ESCLARECIMENTO 01

A empresa **WALTER LOPES ENGENHARIA LTDA**, inscrita no CNPJ/MF sob o **nº 05.275.604/0001-64**, sediada na Rua Jamaica, nº 179, Imbiribeira, na Cidade de Recife, Estado Pernambuco, CEP: 51200-070, relativo à CC Nº 22/0004, temos a seguinte pergunta:

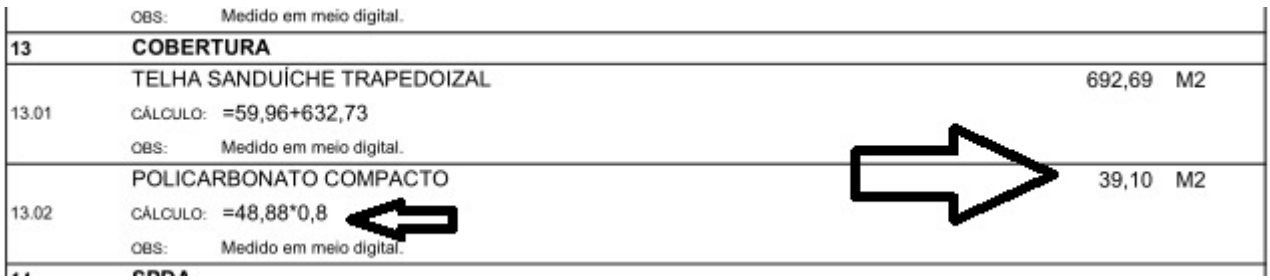
Os itens abaixo, analisando o projeto verificamos uma incompatibilidade nos quantitativo, conforme mostra o projeto abaixo temos uma área de policarbonato bem superior à 39,10m² e a espessura também especificada no projeto é de 10mm e não 12,7mm. Nesse caso como devemos proceder com esse item?

Todas as setas na cor branco indicam Policarbonato no Projeto e a memória de cálculo foi da forma demonstrada abaixo:

Aqui diz a espessura da chapa de policarbonato de 1cm, e por se tratar de obra por preço unitário como procedemos com esse item ?
